ノーヒューズ遮断器・漏電遮断器 WS-Vシリーズ一部機種発売時期変更のお知らせ

扱	A	日付	2011年8月	件名	ノーヒューズ遮断器・漏電遮断器 WS-Vシリーズ 一部機種発売時期変更のお知らせ
整理番号	山-960A	三菱電機(株)福山製作所

4. WS-Vシリーズ MDUブレーカ仕様変更のご案内（詳細）

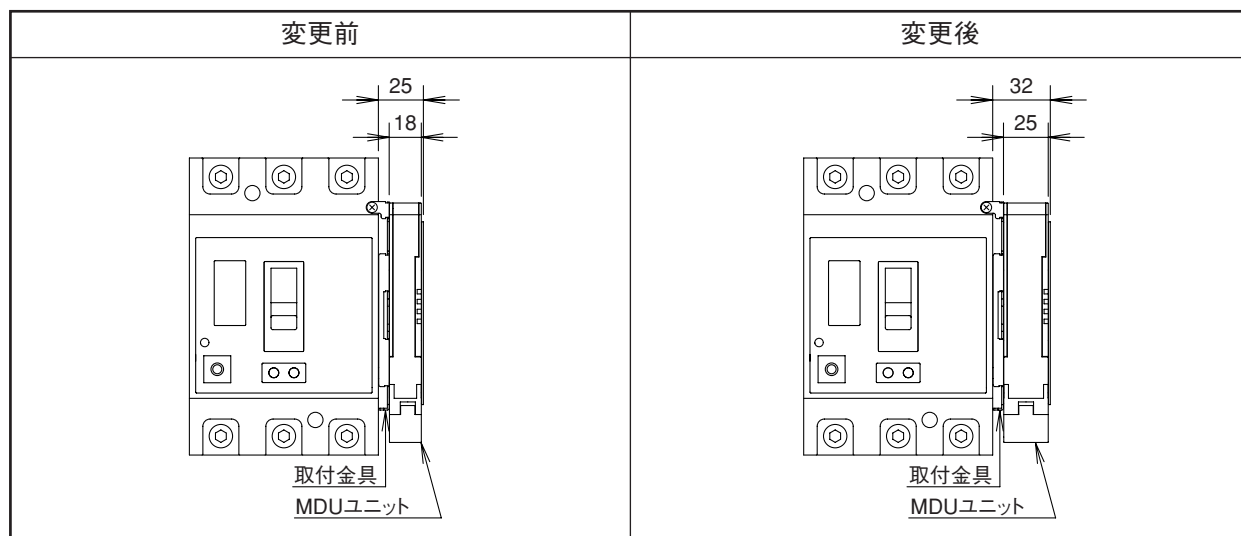
- ①WS-Vシリーズ MDUブレーカ（計測表示ユニット本体組込み） CC-Link伝送
CC-Link伝送モジュール寸法を幅25mmから幅32mmに変更いたします。
※B/NET伝送品、パルス出力品、伝送なし品については、モジュール寸法幅25mmから変更はございません。

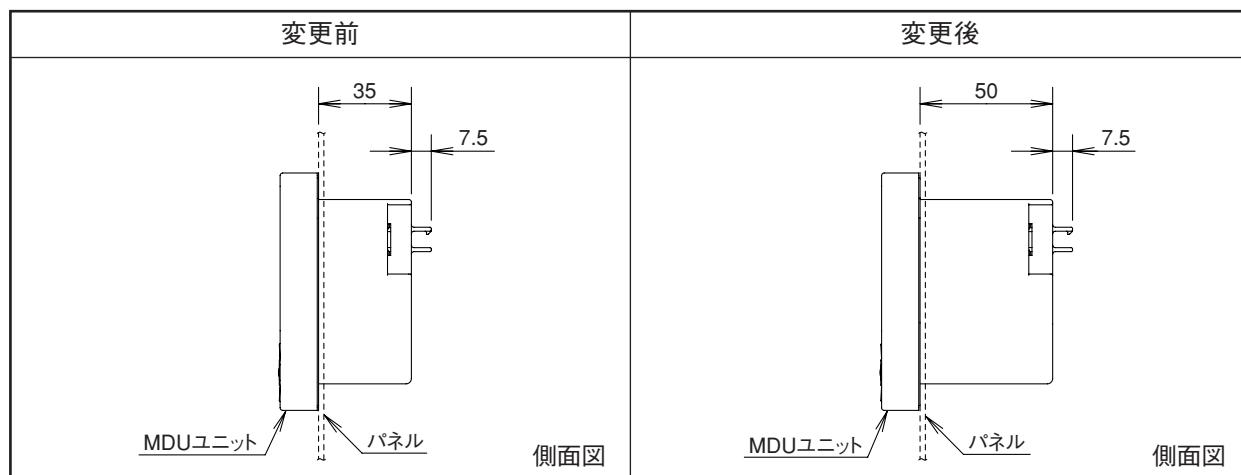
- ②WS-Vシリーズ MDUブレーカ（計測表示ユニットパネル取付け）
MDUブレーカ（パネル取付け）の計測表示ユニット奥行き寸法を42.5mmから57.5mmに変更いたします。
※B/NET伝送品、CC-Link伝送品、パルス出力品、伝送なし品全ての計測表示ユニット奥行き寸法が変更になります。
